Objet : Réponses aux demandes de compléments sur notre dossier d'autorisation environnementale enregistrée sous le n°2022-57

PÊCHE AUX BICHQUES EN RIVIÈRE

Annexe à la demande d'autorisation environnementale conformément aux articles R.181-13 et suivants du code de l'environnement (CERFA n°15964*2)

Demandeur : Association des Pêcheurs Sportives Culturelles de Sainte-Marie (APSCSM)
Rivière : Rivière des Pluies
Date de dépôt du dossier initial : 07 / 09 / 2022
Dossier n° 2022-57
Date de la remise des compléments : 20 / 07 / 2023

Figure 6: Vue du projet de positionnement des canaux de pêche de l'APSCSM sur l'embouchure de la rivière des Pluies (maj du 18/04/2023).

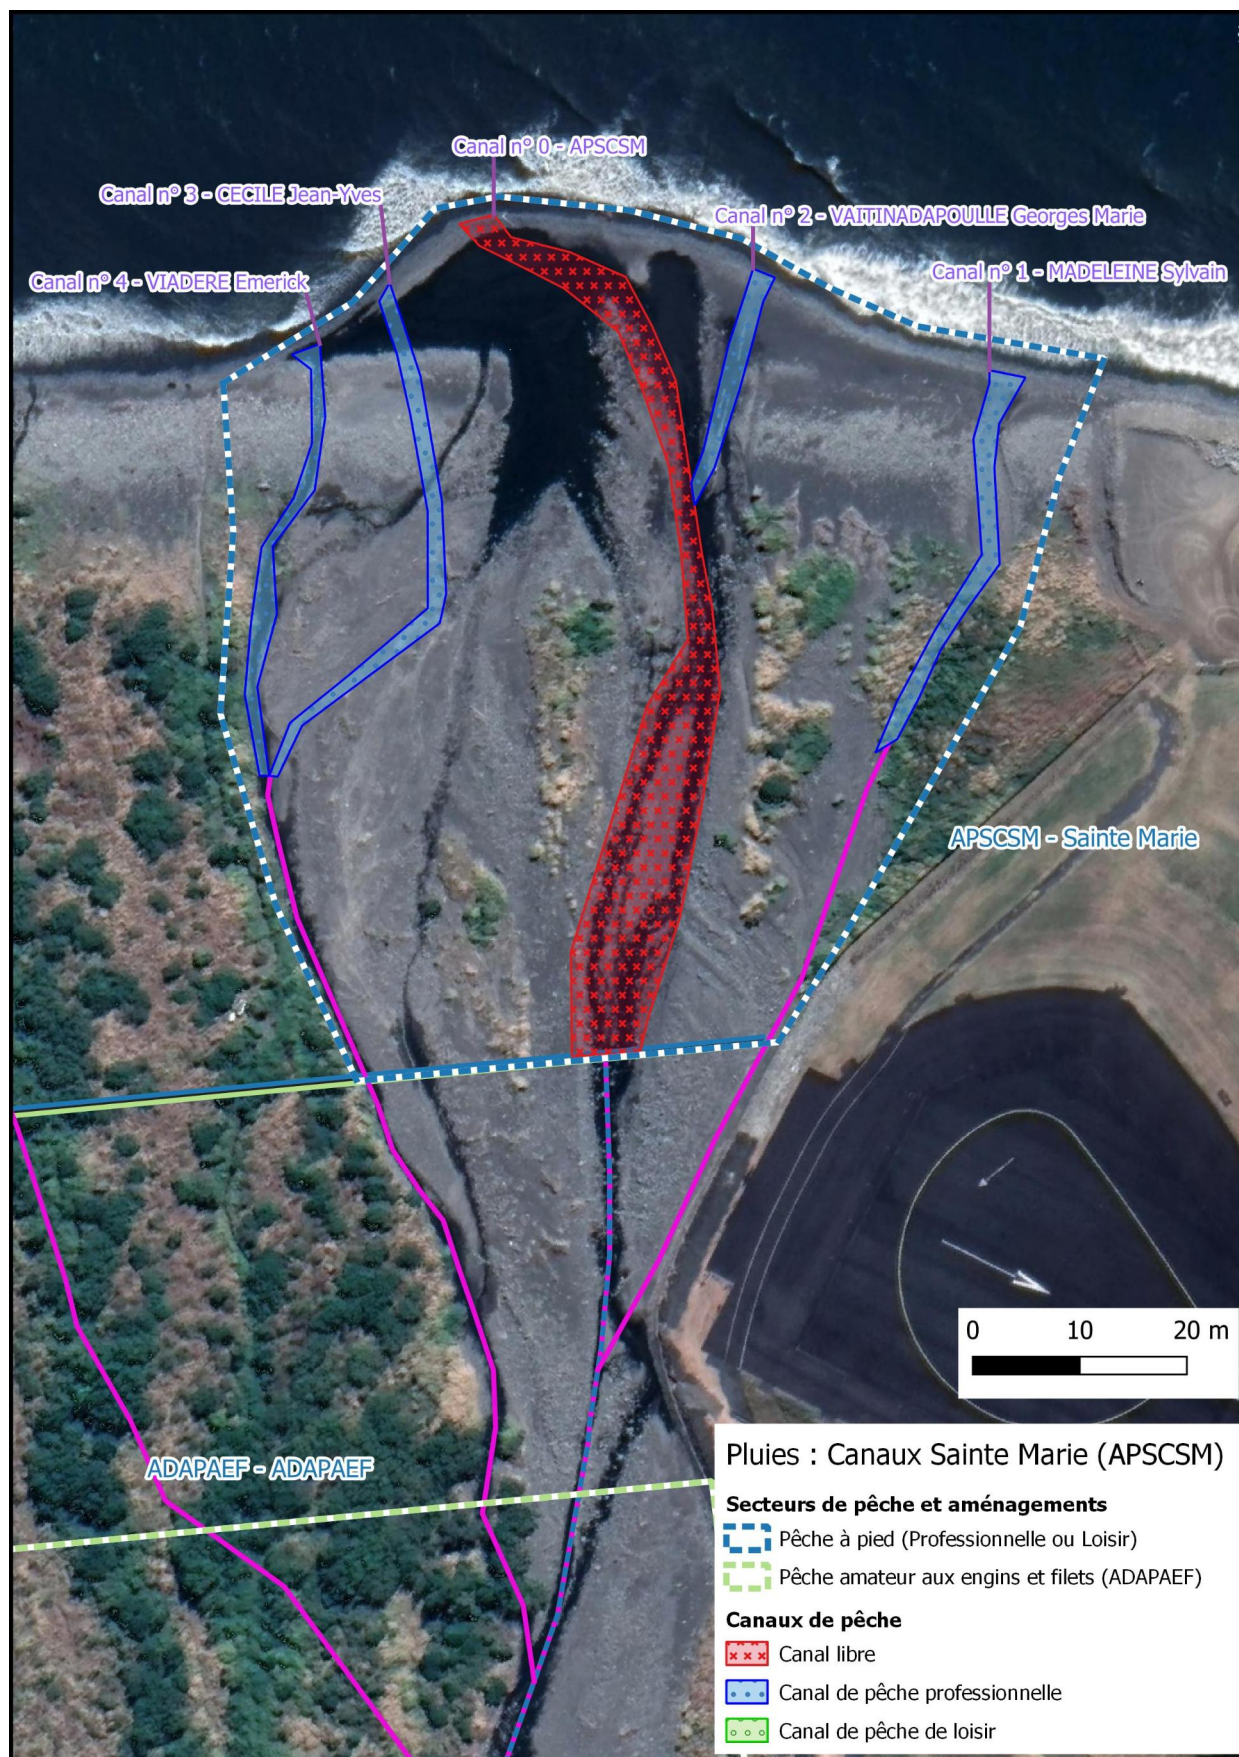
(D) Limite amont des canaux de pêche. Le projet de pêche de l'APSCSM relève du statut de « pêcheur à pied » qui se situe uniquement en aval de la limite de salure des eaux. La pêche en amont de la LSE n'est autorisée que dans les lots ADAPAEF et pour les seuls pêcheurs détenteurs d'une licence de pêche amateur, ce qui n'est pas la vocation des membres de l'APSCSM. Sur la figure 1 page 5/26 (mise à jour par envoi mail du 11/10/22), il conviendra de ne pas faire apparaître les canaux de pêche en amont de la LSE afin de prévenir toute confusion. Les zones « canaux de pêche professionnelle » doivent s'arrêter à la LSE et, en amont de celle-ci, doivent apparaître explicitement comme des zones où la pêche n'est pas autorisée.

(R) Les canaux de pêche ont été repositionnés en aval de la limite de salure des eaux. En revanche, il existe des dérivations du lit vif pour alimenter les canaux qui se situent en amont de la limite de salure des eaux. Aucune pêche ne sera pratiquée sur ces chenaux en amont de la limite de salure des eaux.

Figure 10 – Schéma de principe d'une prise d'eau et des aménagements à réaliser.

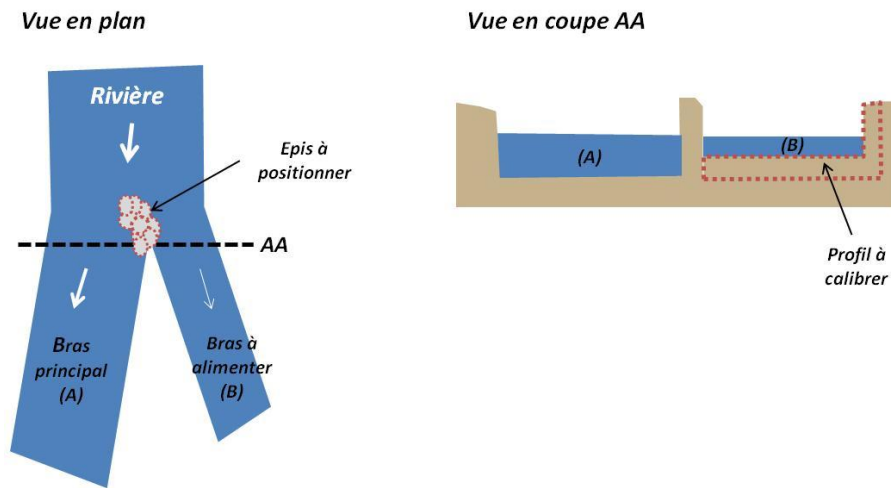
- Pour la dérivation amont, un schéma de principe d'un répartiteur est à fournir, ainsi qu'un descriptif plus détaillé de la méthode de réalisation. Il est rappelé que les travaux ne doivent pas occasionner de creusement ou de surcote supérieurs à 1m par rapport au terrain naturel ;

(R) La prise d'eau est réalisée à partir d'un remodelage des matériaux de la rivière. Elle permet de dériver l'eau à partir du bras vif naturel. La prise d'eau est régulièrement visitée et entretenue à la main par les pêcheurs, mais les interventions les plus importantes sont mécanisées. Il s'agit :

- de creuser le lit de façon à abaisser la ligne d'eau voire d'augmenter la largeur du bras afin d'augmenter la capacité d'entonnement du bras alimenté par rapport au bras vif naturel,
- de disposer un épis composé de blocs (matériaux pris sur site) sur l'axe d'écoulement du bras le plus fortement alimenté de façon à stabiliser la répartition des débits.

- dérivation amont : les plans et caractéristiques ont été complétés dans le présent dossier (cf. § 6.2.1, p.19) ;
- partage du débit :
 - une réunion de concertation entre l'APBP et l'APSCSM s'est tenue le 18/04/2023 et a permis de proposer un projet unique de partage des eaux équitable entre les deux groupes de pêcheurs (cf § 6.1.5 b, p.13) ;
